**ESTUDIO DE IMPACTO AMBIENTAL
PLANTA DE FERTILIZANTES FERTIL PAMPA
PUERTO DE BAHÍA BLANCA**

ADENDA

Julio 2026

Figura 2. Nueva ubicación de sector de naves de almacenamiento de urea.

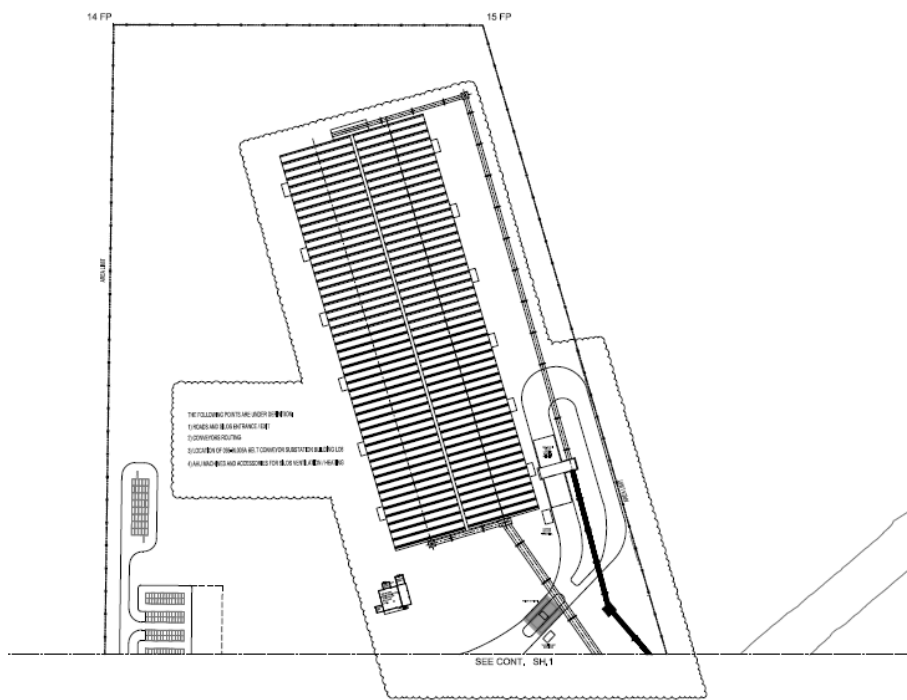
- El primero corresponde a la reubicación de los silos de almacenamiento de urea. En el diseño original, estas instalaciones se proyectaban localizar sobre el margen Este del área de producción y al sur del Canal de Descarga de CTPB. Como parte de la optimización del layout de la planta, los silos finalmente se relocalizarán en el sector del predio ubicado al norte del canal de descarga, lo que implicó la reorganización de la distribución de las instalaciones asociadas.

Figura 3. Nuevo Layout General de Planta de Fertilizantes. Sectores producción y servicios auxiliares.

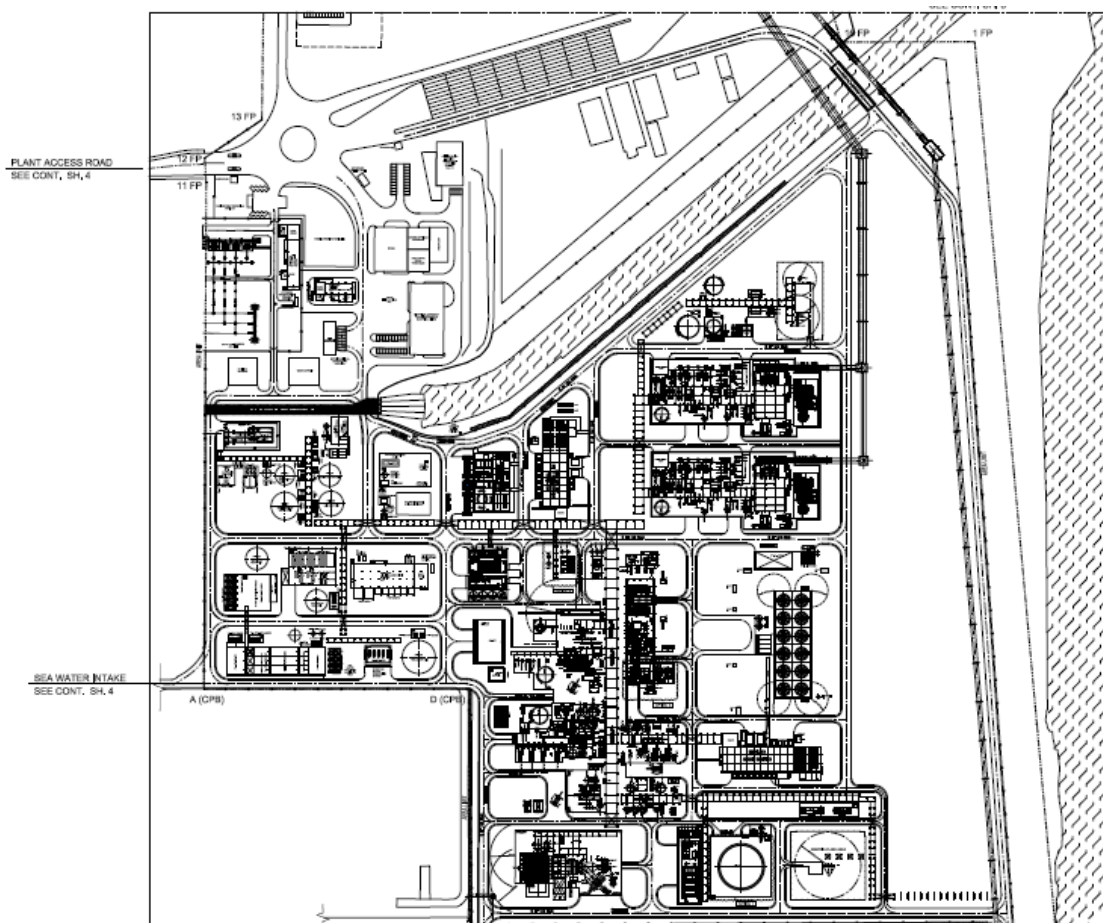
Entre las principales modificaciones de distribución y layout del establecimiento se destacan dos cambios:

- El segundo cambio está vinculado al sistema de despacho marítimo del producto. Mientras que el diseño original contemplaba la construcción de un viaducto para conectar la planta con un muelle existente, se definió como alternativa la construcción de un nuevo muelle sobre el estuario de Bahía Blanca, equipado con una instalación de carga marina (*Marine Offloading Facility*, MOF), reemplazando así la infraestructura prevista inicialmente (Apartado 2.2)

Figura 6. Esquema de referencia de un sistema de lavado de gases (*Scrubber* Ácido).

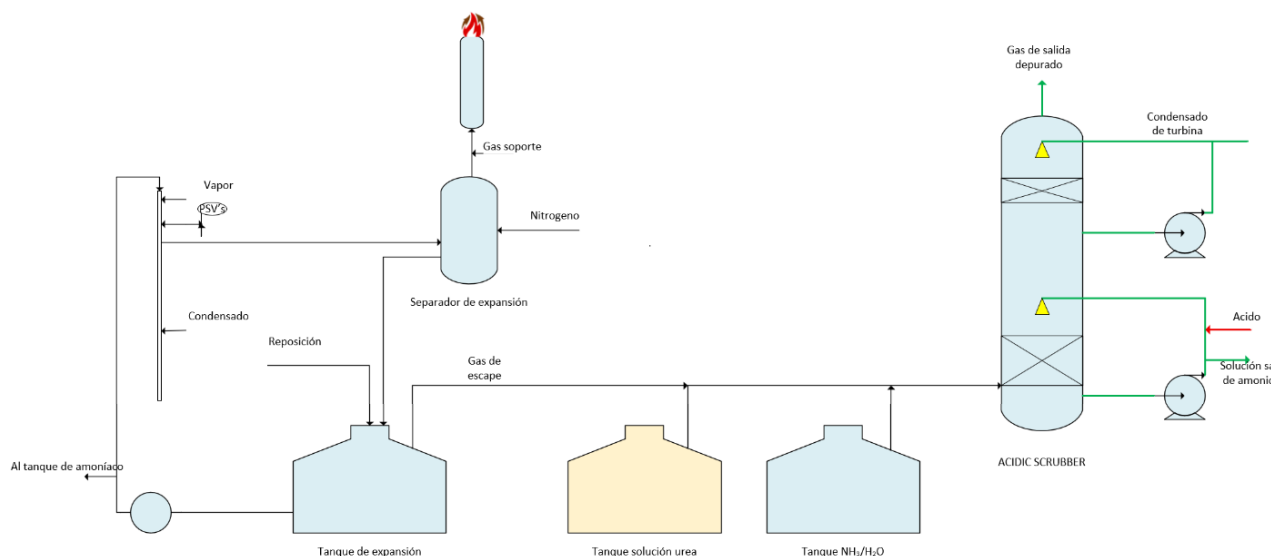
Como parte de la estrategia de mejora continua y del compromiso de Fertil Pampa con el desarrollo sostenible, la eficiencia ambiental y la implementación de estándares internacionales de referencia, el proyecto incorporó una actualización de diseño consistente en la instalación de un sistema de lavado de gases (*Scrubber* Ácido) para el tratamiento de las emisiones de amoníaco (NH_3) y material particulado (PM_{10}) generadas durante la etapa de granulación. Esta medida no solo contribuye a optimizar el desempeño ambiental de la planta, sino que también favorece el alineamiento del proyecto con las Guías sobre Medio Ambiente, Salud y Seguridad de la IFC. En este sentido, se prevé la instalación de *scrubbers* en las salidas de emisión de los Granuladores A y B para la remoción eficiente de gases amoniacales y material particulado.

Este sistema opera mediante absorción química utilizando ácido sulfúrico (H_2SO_4), que reacciona con el amoníaco para formar una solución de sal de amonio, reduciendo significativamente la concentración de NH_3 en los gases de salida. La solución obtenida es posteriormente concentrada e incorporada al producto final, permitiendo además el aprovechamiento del azufre como nutriente de la urea granulada.

Figura 7. Ubicación de punto de vuelco original evaluado en el EIA y del nuevo punto de vuelco de efluente sobre el estuario de Bahía Blanca.

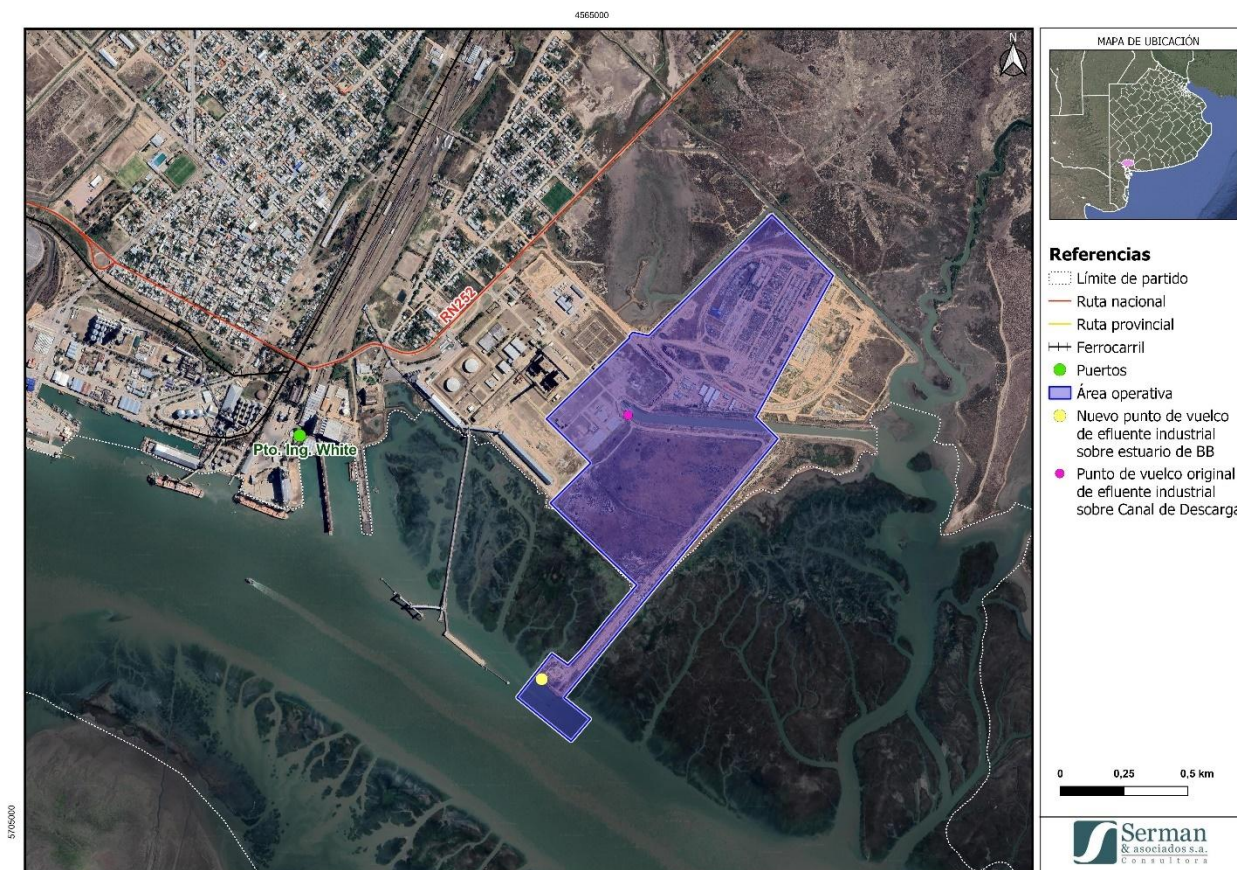
El tramo difusor fue ubicado en el sector más alejado de la costa dentro del área disponible de implantación, aprovechando una mayor profundidad y mejores condiciones hidrodinámicas, a fin de favorecer la dilución inicial y la dispersión del efluente en el estuario.

Con el objeto de verificar el desempeño ambiental de esta modificación, se desarrolló una nueva modelación hidrodinámica y de dispersión de la pluma del efluente (Apartado 3), cuyos resultados completos se presentan junto a la presente Adenda. Dicho estudio evalúa el comportamiento del nuevo punto de descarga bajo distintos escenarios hidrodinámicos y constituye la base para la actualización de la evaluación de impactos ambientales del proyecto.

- reubicación del punto de vuelco hacia un sector del estuario con mejores condiciones hidrodinámicas, es decir en el macizo del predio de Fertil Pampa.
- la incorporación de un emisario submarino provisto de un tramo difusor para favorecer la mezcla y la dilución inicial del efluente;
- la optimización del consumo de agua de mar mediante el redimensionamiento de la planta de desalinización, reduciendo el caudal de descarga de aproximadamente **4.030 m³/h** a **2.300 m³/h**, sin afectar la capacidad de producción de la Planta de Fertilizantes.

Figura 8. Descarga a 50 m del macizo. Pluma durante el instante de máxima concentración salina en la zona de la Toma CPB. Imagen tomada del informe de “Modelización de la Descarga en el Canal Principal de la Ría de Bahía Blanca” (Serman & Asoc. 2026) que se adjunta a esta Adenda.

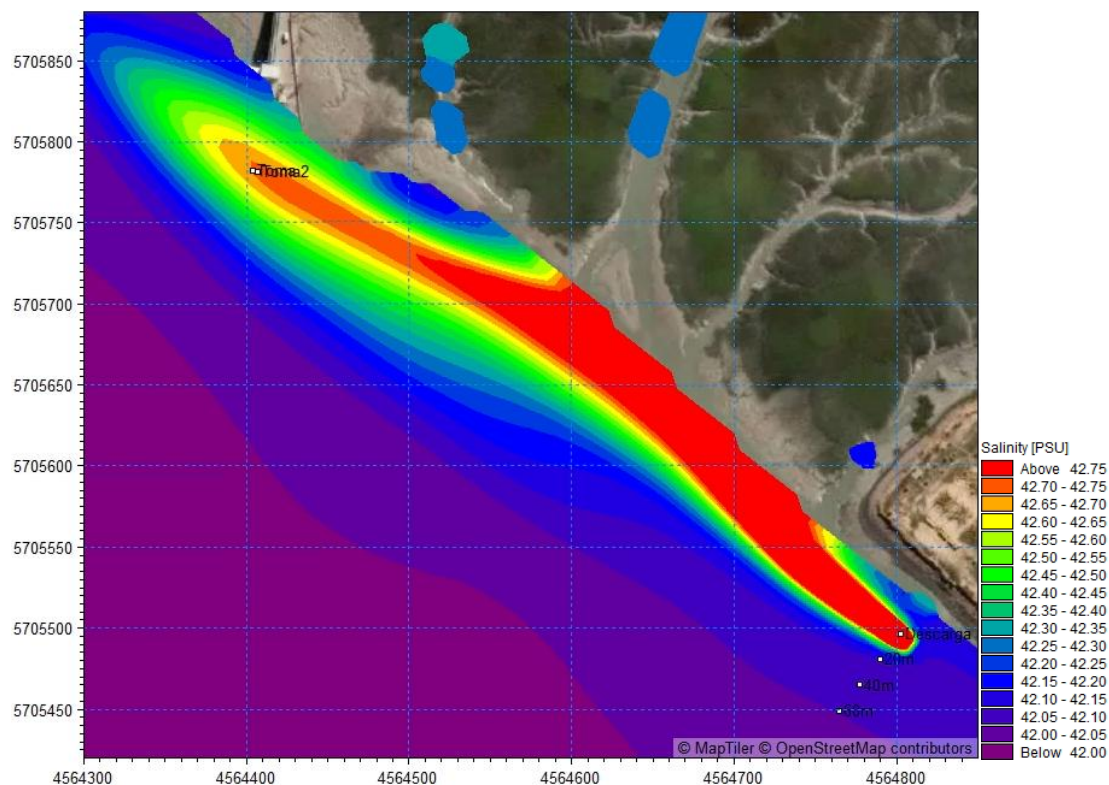
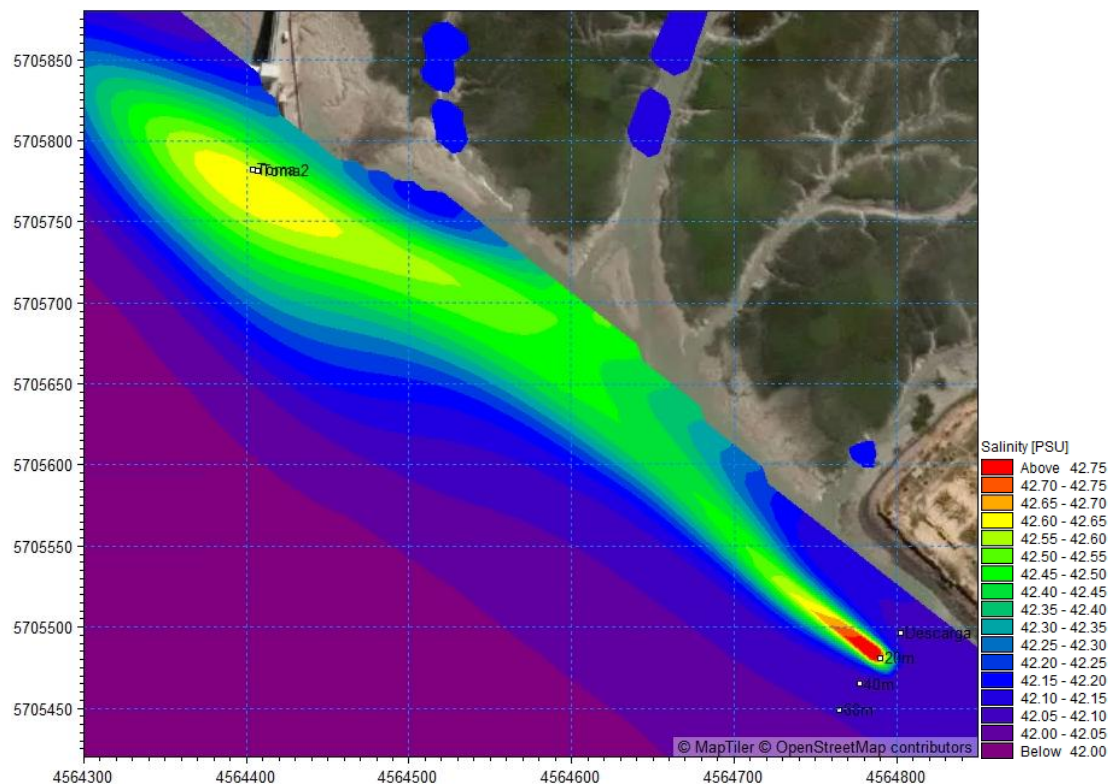
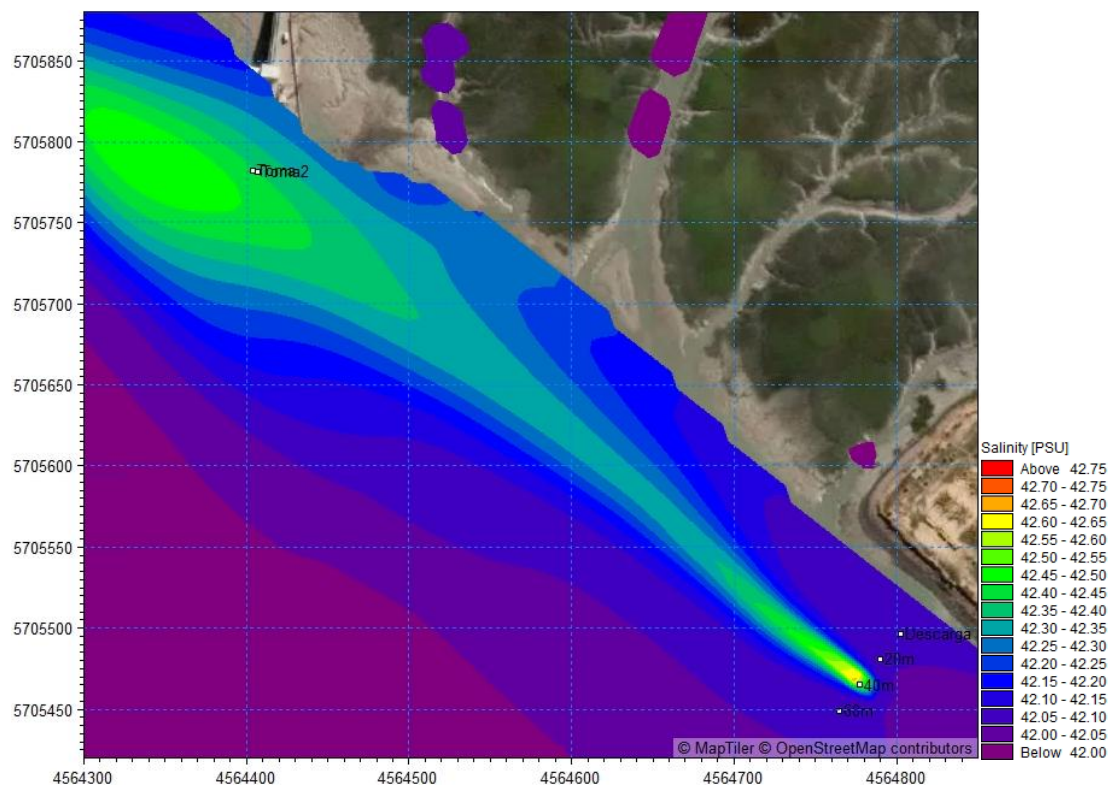
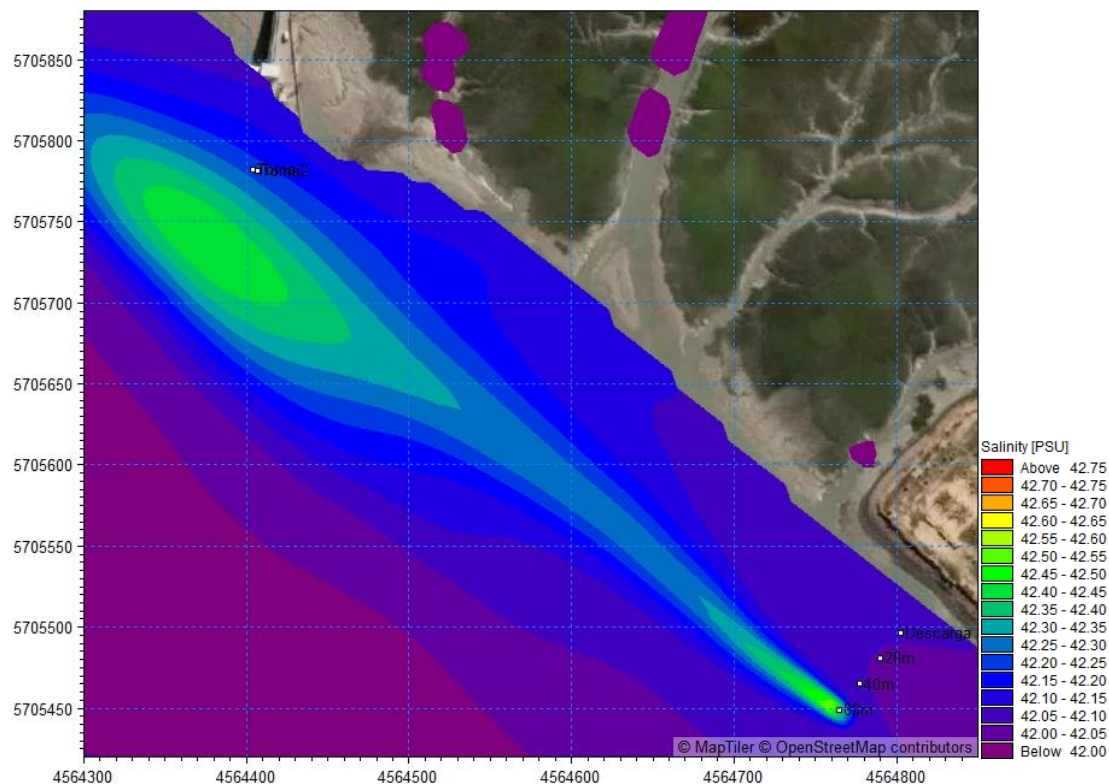
Los resultados mostraron que las mayores concentraciones de salinidad en la zona de la toma de la CTPB se producen al inicio de la marea creciente. Durante la estoa de bajamar, las bajas velocidades de circulación favorecen la permanencia de la pluma salina en las proximidades del punto de descarga; posteriormente, al iniciarse la creciente, la inversión del flujo transporta parte de la pluma en dirección a la toma de agua.

Las Figura 8 a Figura 11 presentan la distribución de la pluma salina obtenida para cada una de las alternativas evaluadas, correspondiente al instante en que se registran las máximas concentraciones de salinidad en la zona de la toma.

Figura 12. Layout general del sistema de descarga y la configuración adoptada para sus principales componentes.

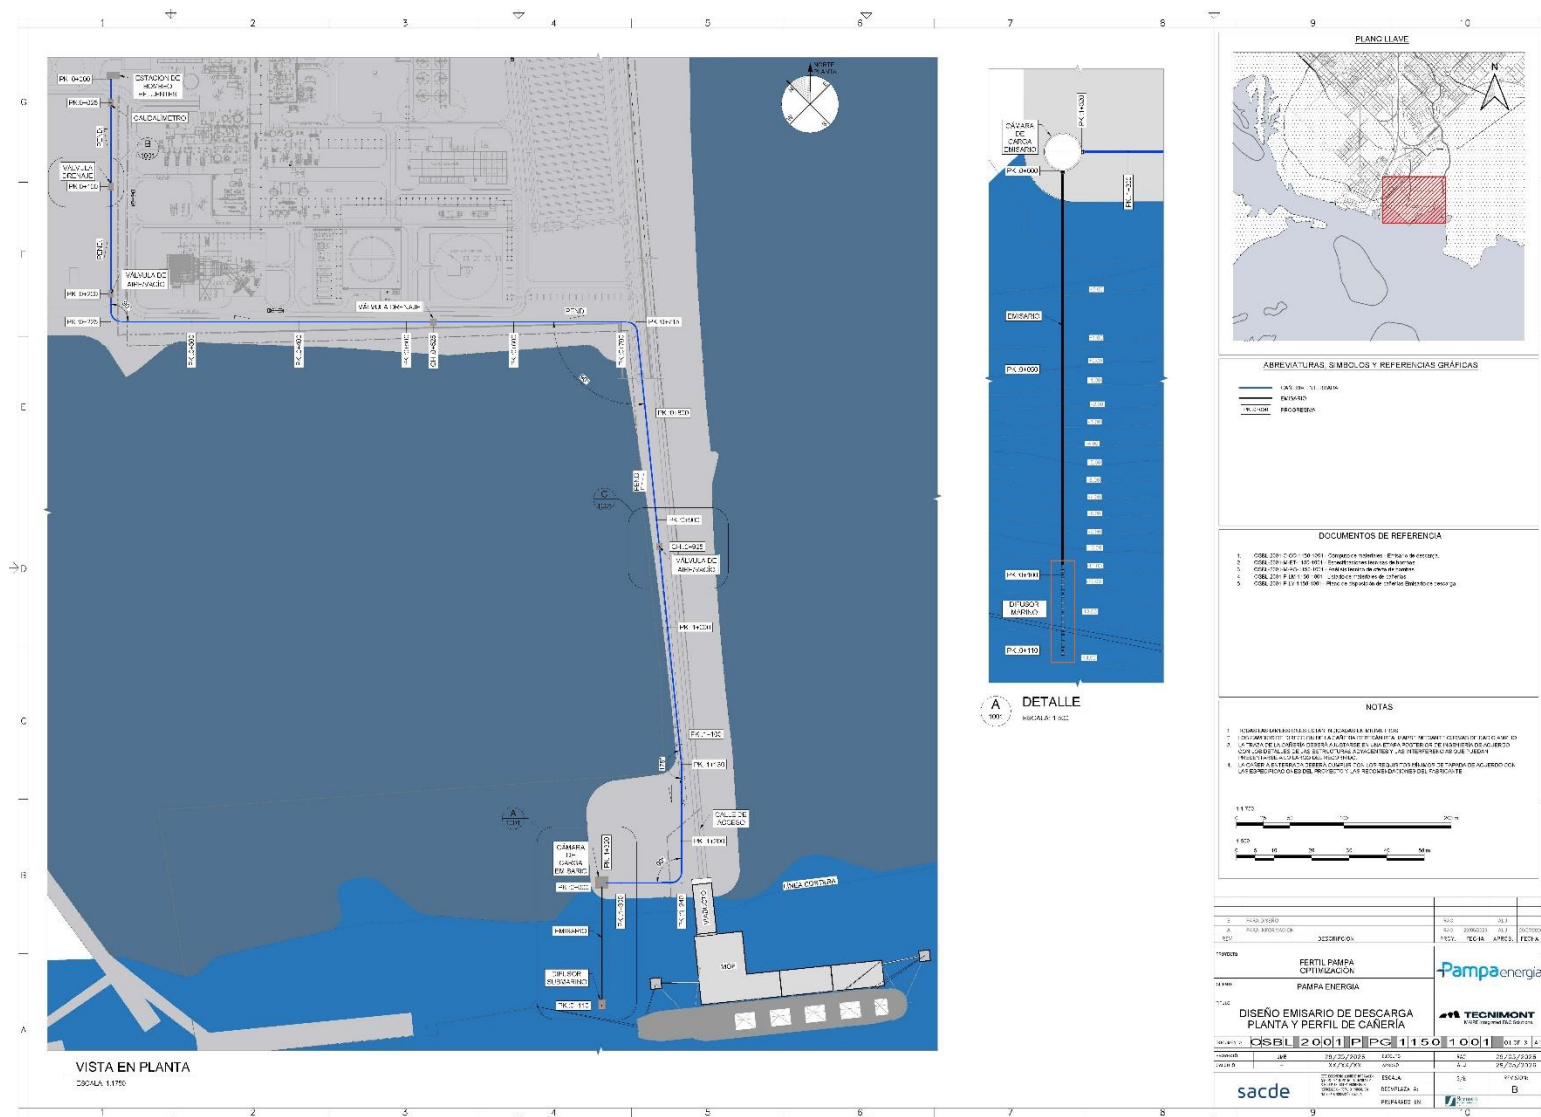
El nuevo sistema de descarga de efluentes previsto para la Planta de Fertilizantes estará integrado por una cámara de captación vinculada a una estación de bombeo, una conducción de impulsión, una cámara de carga y un emisario submarino provisto de un tramo difusor. Asimismo, el sistema contará con una cámara de aforo y toma de muestras, en cumplimiento de los requerimientos establecidos por la Autoridad del Agua.

Los efluentes generados en las distintas unidades del complejo industrial (Apartado 2.5.6) serán conducidos por gravedad hasta la cámara de captación ubicada dentro de la planta. Desde allí serán impulsados mediante una estación de bombeo configurada bajo un esquema 2+1, equipada con bombas centrífugas horizontales, instaladas en cámara seca.

A partir de la estación de bombeo, el efluente será transportado a través de una conducción de impulsión de aproximadamente **1.320 m** de longitud hasta una cámara de carga. Desde este punto se iniciará el emisario submarino, dispuesto en dirección perpendicular al macizo y equipado en su extremo con un tramo difusor diseñado para favorecer la mezcla inicial y la dispersión del efluente en el cuerpo receptor.
